Gemeinde Garstedt

Garstedt, 20.03.2025

Landkreis Harburg - Regionales Raumordnungsprogramm - Teilplan Windenergie

Beteiligung der Träger öffentlicher Belange

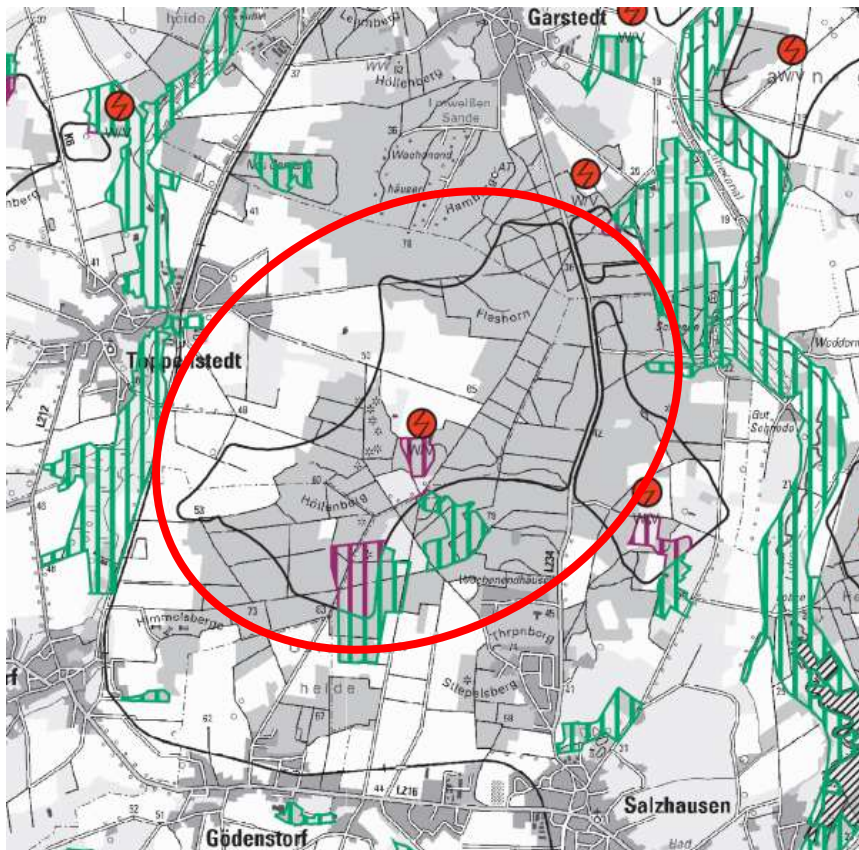
In den Abwägungsunterlagen zum RROP fehlt zudem jegliche Auseinandersetzung mit den Auswirkungen der Errichtung von WEA innerhalb der Vorrangfläche südlich von Eyendorf auf das gesamte südliche Samtgemeindegebiet. Denn WEA werden naturgemäß nicht nur in Eyendorf und Putensen sichtbar sein, sondern werden das Landschaftsbild bis weit in das Naturschutzgebiet Lüneburger Heide bzw. auch in den benachbarten Landkreis Lüneburg hinausstrahlen.

Da der Planung des Landkreises eine Referenzanlage von 250 m zugrundliegt, ist es nicht verständlich, warum der Belang „Auswirkungen auf das Landschaftsbild“ offensichtlich konkret erst im Einzelgenehmigungsfall überprüft werden soll und nicht schon auf der Ebene der Raumplanung. Gerade dieser Belang hat aufgrund der Höhe und insbesondere der topographischen Situation bedeutende raumwirksame Auswirkungen, die aus Sicht der Gemeinde Garstedt und der Samtgemeinde im Rahmen der Raumplanung gelöst werden müssen. Die pauschale Aussage, dass sich die Flächen in einem Landschaftsbild mit hoher Bedeutung befinden, ansonsten aber nicht analysiert wird, weshalb dieses eine hohe Bedeutung hat und welche Schlüsse daraus zu ziehen sind, stellt aus Sicht der Gemeinde und der Samtgemeinde einen Abwägungsfehler dar, bzw. wird dem Umgang von Eignungsgebieten für 250 m hohe WEA im Hinblick auf die Auswirkungen auf das Schutzgut Landschaftsbild nicht gerecht.

Zu beachten ist in diesem Zusammenhang auch, dass die südliche Abgrenzung dieser Fläche die Grenze zwischen dem LK Harburg und dem LK Lüneburg darstellt, auf Lüneburger Seite aber bisher seitens des LK Lüneburg keine entsprechende Vorrangfläche geplant wird. Hier fehlt es offensichtlich an einer interkommunalen Abstimmung, die gemäß § 7 Absatz 2 ROG zwingend vorgeschrieben ist.

Die Samtgemeinde Salzhausen fordert den Landkreis deshalb auf, die Vorrangfläche südlich von Eyendorf aus dem weiteren Verfahren zu nehmen. Dies ist im Rahmen der Einzelfallprüfung aus Sicht der Samtgemeinde Salzhausen darstellbar, ohne einen Abwägungsfehler hier zu begehen.

SAL 05 (Waldfläche zwischen Toppenstedt, Salzhausen und Garstedt)

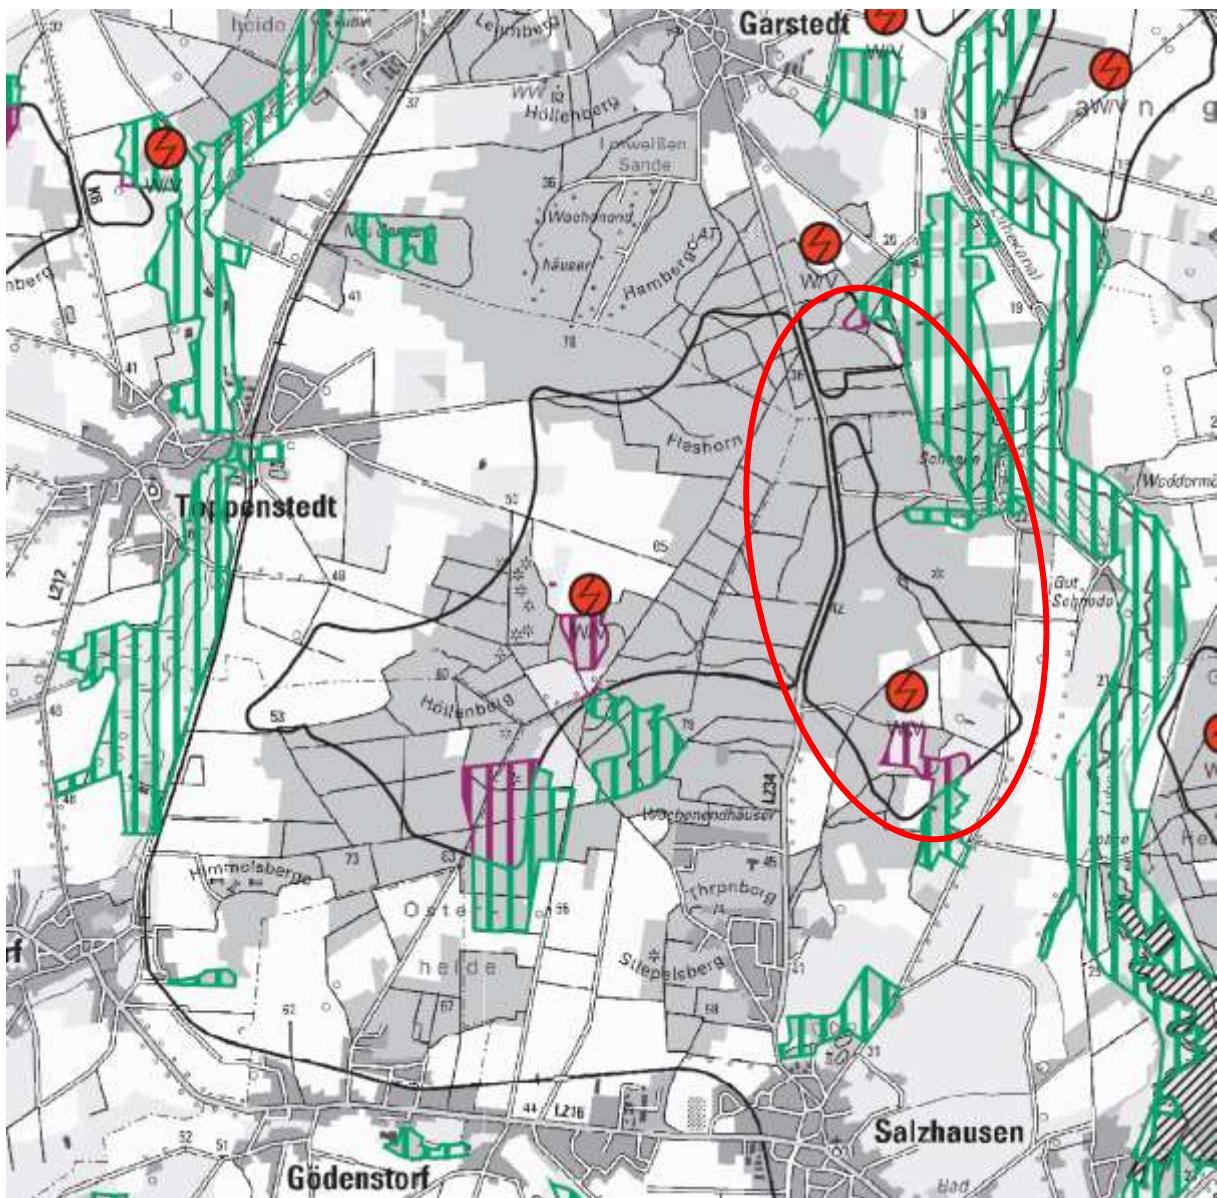
Eine Betrachtung dieses Ziels im Zusammenhang der Nutzung eines der größten geschlossenen Waldbereiche im Landkreis vor dem Hintergrund der Nutzung dieses Bereiches als Windeignungsgebiet mit dem entsprechenden Verlust und einer „Durchlöcherung“ des Waldes durch WEA fehlt. Fakt ist, dass das Waldgebiet aufgrund seiner Großflächigkeit wie eine Wetterscheide wirkt, die auch für Luftaustausch etc. sorgt. Es ist zu befürchten, dass diese Funktion zumindest beeinträchtigt wird. Der Umweltbericht geht einfach pauschal davon aus, dass für das Schutzgut Klima keine negativen Auswirkungen durch die Planung hervorgerufen werden, da die WEA ja fossile Energien ersetzen sollen. Dies ist allerdings eine globale Aussage, die auch so stimmig ist, es fehlt aber angesichts des genannten Ziels, dem sich der LK durch seinen Beitritt zum European Energy Award verpflichtet hat (Erhalt geschlossener Waldbereiche wegen ihrer klimaökologischen Bedeutung) eine Auseinandersetzung mit den kleinklimatischen Folgen der konkreten Nutzung eines großen zusammenhängenden Waldbereiches für die angrenzenden Ortschaften. Solange man hier nur auf Mutmaßungen angewiesen ist, ist eine Bewertung der Folgen bezogen auf das Schutzgut Klima und der konkreten Waldfläche mit „keine Auswirkungen“ nicht fach- und sachgerecht.

Da bei dieser Fläche die WEA vorrangig im Wald erstellt werden müssen, werden hier neben den naturschutzrechtlichen Kompensationsmaßnahmen nach BNatSchG auf der Grundlage

des NWaldLG auch viele Hektar Waldersatzflächen benötigt. Im Umweltbericht wird lediglich lapidar erwähnt, dass das im weiteren Verfahren geklärt werden muss.

Im Ergebnis fordern die Gemeinde Garstedt und die Samtgemeinde Salzhausen, dass die Fläche SAL 05 aus der weiteren Planung ersatzlos gestrichen wird.
